Экономический и Социальный Совет

**Всемирный форум для согласования правил
в области транспортных средств**

Рабочая группа по вопросам освещения
и световой сигнализации

Доклад Рабочей группы по вопросам освещения и световой сигнализации о работе ее шестьдесят девятой сессии (8–11 апреля 2013 года)

"ПРИЛОЖЕНИЕ 3
ОБРАЗЕЦ ЗНАКА ОФИЦИАЛЬНОГО УТВЕРЖДЕНИЯ

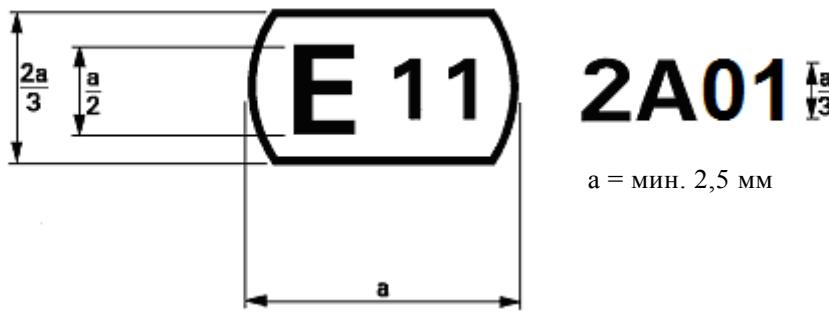
51. Эксперт от Германии представил документ GRE-69-11, в котором предложено расширить диапазон возможных комбинаций идентификационных кодов в Правилах № 37. GRE приняла это предложение, которое воспроизводится ниже, и поручила секретариату передать его WP.29 и АС.1 для рассмотрения на их сессиях в ноябре 2013 года в качестве проекта дополнения 42 к Правилам № 37.

Пункт 2.4.2 изменить следующим образом:

"2.4.2 За ним следует обозначение кода, включающего не более **трех** знаков. Для этого используются только арабские цифры и заглавные буквы, перечисленные в сноске 3...".

Приложение 3 изменить следующим образом:

"ПРИЛОЖЕНИЕ 3
ОБРАЗЕЦ ЗНАКА ОФИЦИАЛЬНОГО УТВЕРЖДЕНИЯ
 (см. пункт 2.4.4)

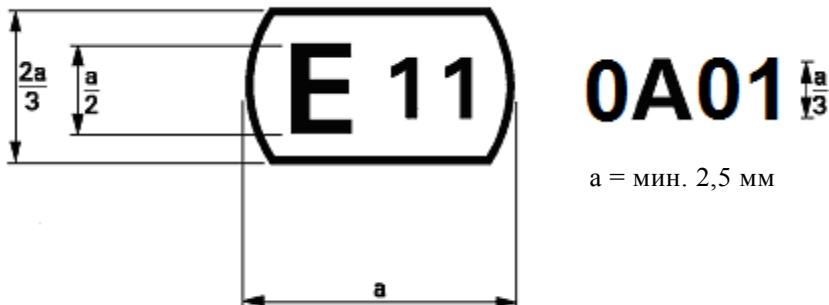
52. Эксперт от Германии представил документ GRE-69-12, в котором предложено расширить диапазон возможных комбинаций идентификационных кодов в Правилах № 99. GRE приняла это предложение, которое воспроизводится ниже, и поручила секретариату передать его WP.29 и АС.1 для рассмотрения на их сессиях в ноябре 2013 года в качестве проекта дополнения 8 к Правилам № 99.

Приложение 3 изменить следующим образом:

Приведенный выше знак официального утверждения, проставленный на газоразрядном источнике света, указывает, что этот источник света официально утвержден в Соединенном Королевстве (E11) под кодом официального утверждения 0A01. Первая цифра кода официального утверждения указывает, что официальное утверждение было предоставлено в соответствии с предписаниями Правил № 99 в их первоначальном варианте".

"ПРИЛОЖЕНИЕ 3
ОБРАЗЕЦ ЗНАКА ОФИЦИАЛЬНОГО УТВЕРЖДЕНИЯ
 (см. пункт 2.4.4)

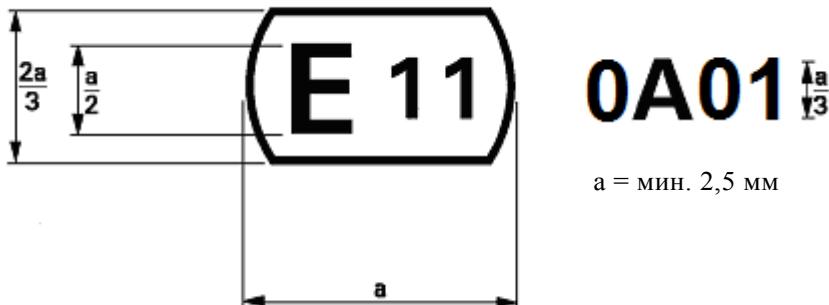
53. Эксперт от Германии представил документ GRE-69-13, в котором предложено расширить диапазон возможных комбинаций идентификационных кодов в Правилах № 128. GRE приняла это предложение, которое воспроизводится ниже, и поручила секретариату передать его WP.29 и АС.1 для рассмотрения на их сессиях в ноябре 2013 года в качестве проекта дополнения 2 к Правилам № 128.

Приложение 3 изменить следующим образом:

Приведенный выше знак официального утверждения, проставленный на источнике света СИД, указывает, что этот источник света официально утвержден в Соединенном Королевстве (E11) под кодом официального утверждения 0A01. Первая цифра кода официального утверждения указывает, что официальное утверждение было предоставлено в соответствии с предписаниями Правил № 128* в их первоначальном варианте".
